改善箇所説明図

基準不適合箇所

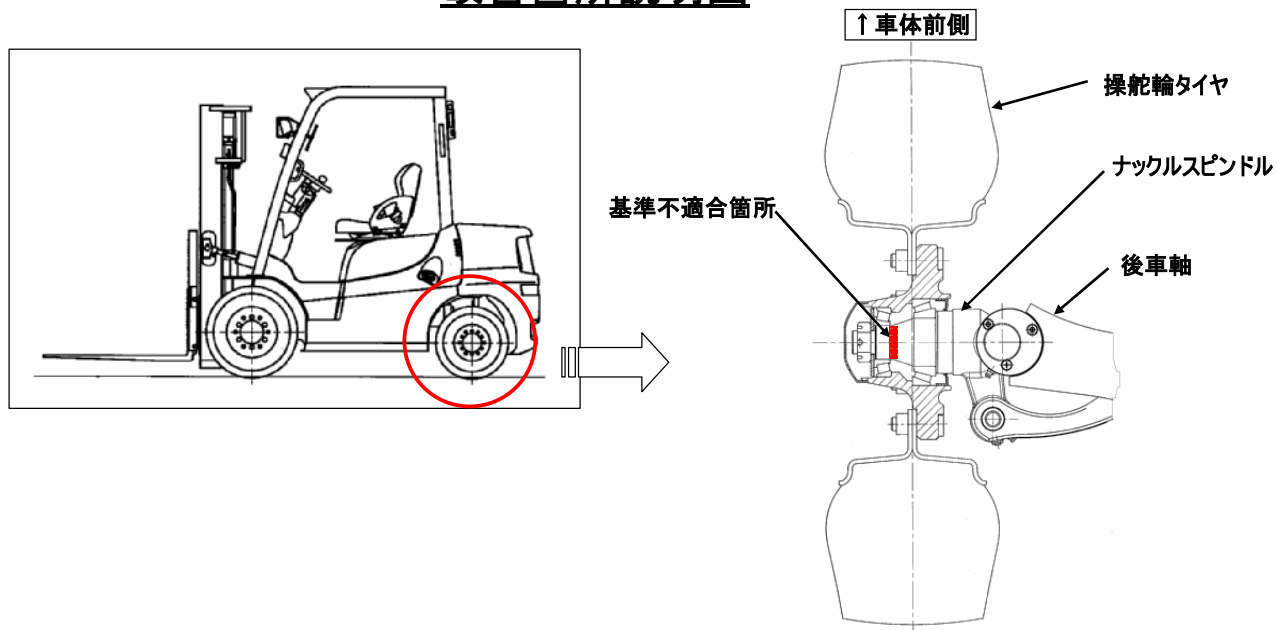
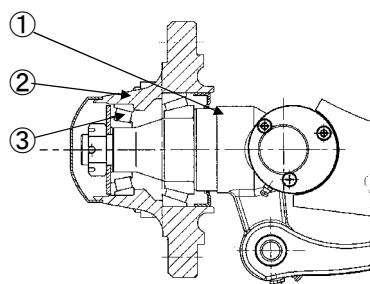
（ 後車軸のナックルスピンドルの強度が不足しているため、ナックルスピンドルが折損して、車輪が脱落するおそれがある。 ）

（ 後車軸のナックルスピンドルにおいて、強度が不足しているため、当該部位に亀裂が発生するものがある。そのため、そのままの状態で使用を続けるとナックルスピンドルが折損し、車輪が脱落するおそれがある。 ）

〔改善内容：全車両、ナックルスピンドル、ハブ及びベアリングを対策品に交換する。〕

下記は交換部品を示す。

符号	部品名
①	ナックルスピンドル
②	ハブ
③	ベアリング

〔識別：作業が終了したら、後車軸上面、車両右端に黄色ペンキ(※)でマーキングする。〕
